# Avis technique Ouvrages d'art

## Joint chaussée de ponts-routes

**F AT JO 22-09**

**THERMO-JOINT – SBTP**

## I.2 PLAN REPRESENTATION COUPE

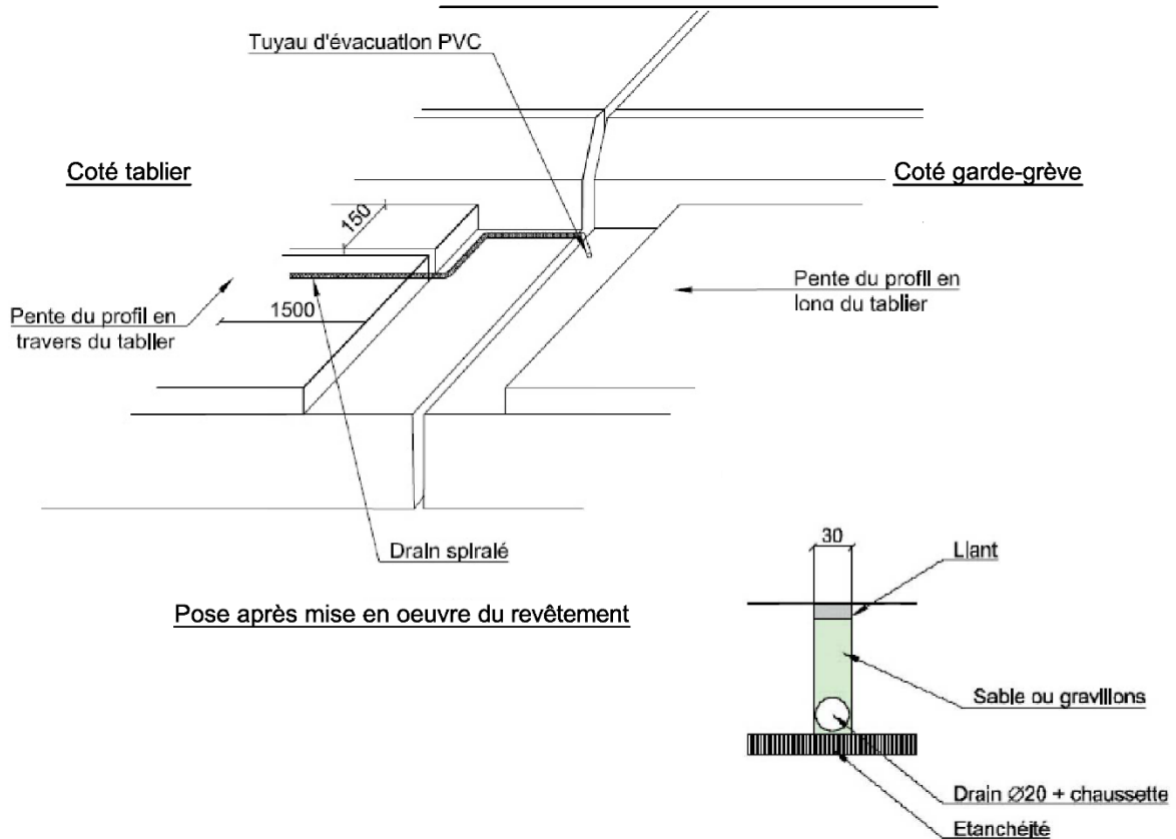
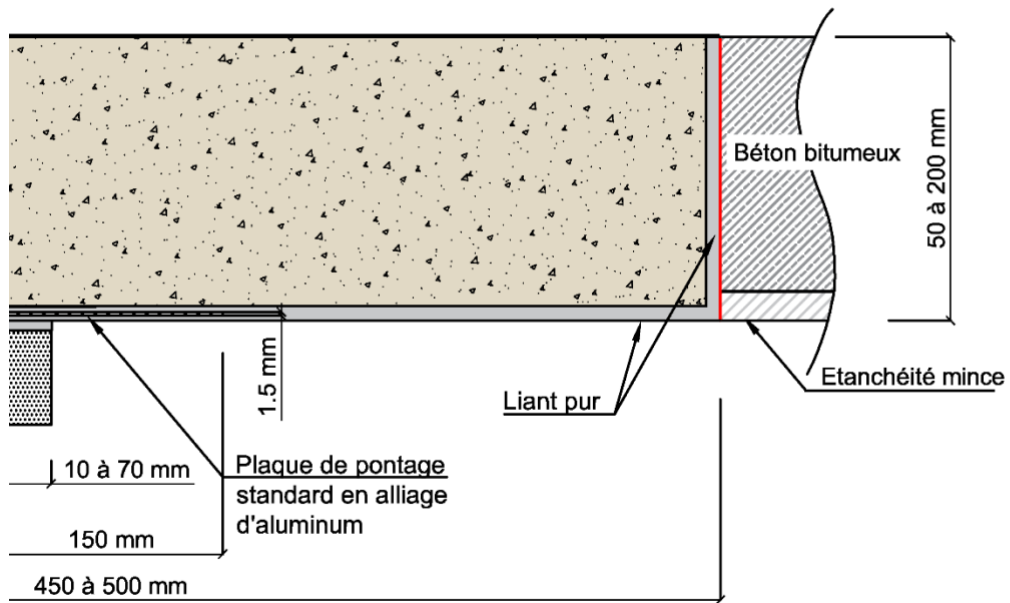
**Pour évacuer les eaux de l'interface revêtement/étanchéité, un drain de type « barbacane » a été rendu obligatoire pour ce type de joint (cf. schéma de principe p. 4),** sauf si l'option de pose du drain en amont du joint a été retenue. Il importe donc au maître d'œuvre d'exiger un équipement complet conforme à ces dispositions.

## Schémas perspectives de mise en œuvre

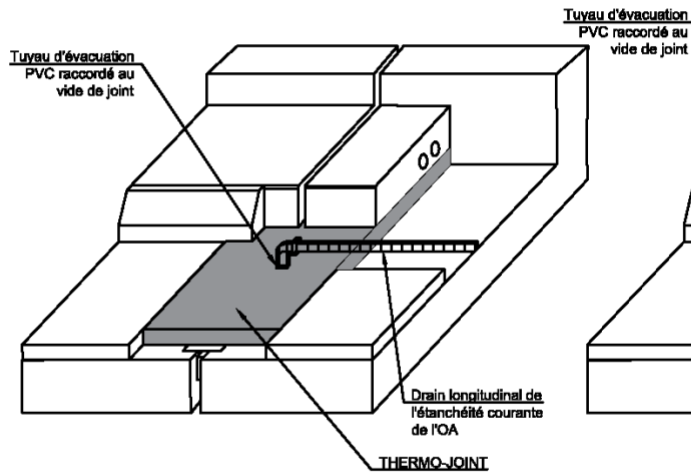
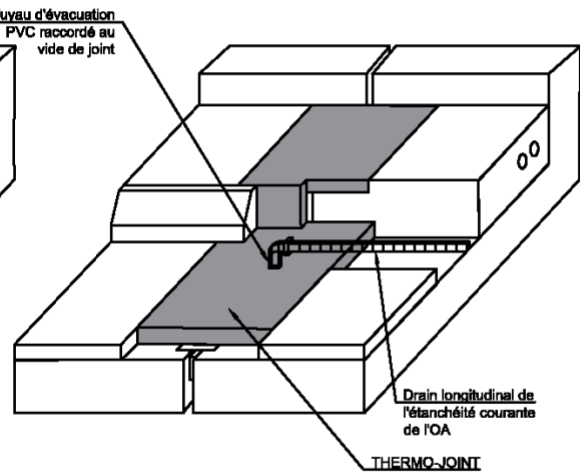
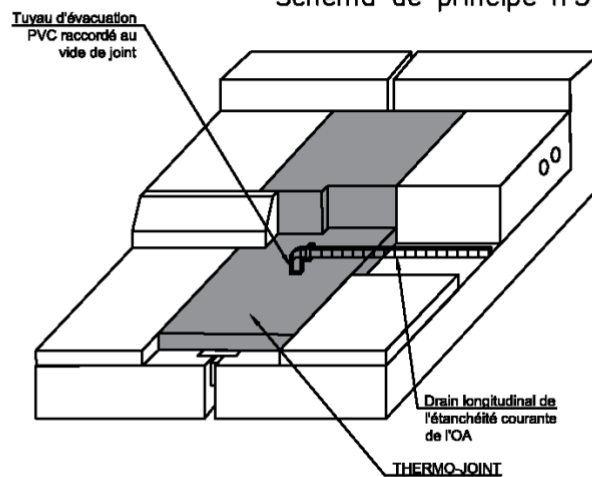
(Rev) Pour le relevé de trottoir, les dispositions constructives présentées sur les dessins de la page 6 sont a priori satisfaisantes. **Le suivi du comportement des joints a néanmoins montré que la présence d'un cache-bordure permettrait d'éviter un écoulement du liant pur mis en œuvre entre les bordures de trottoir.**
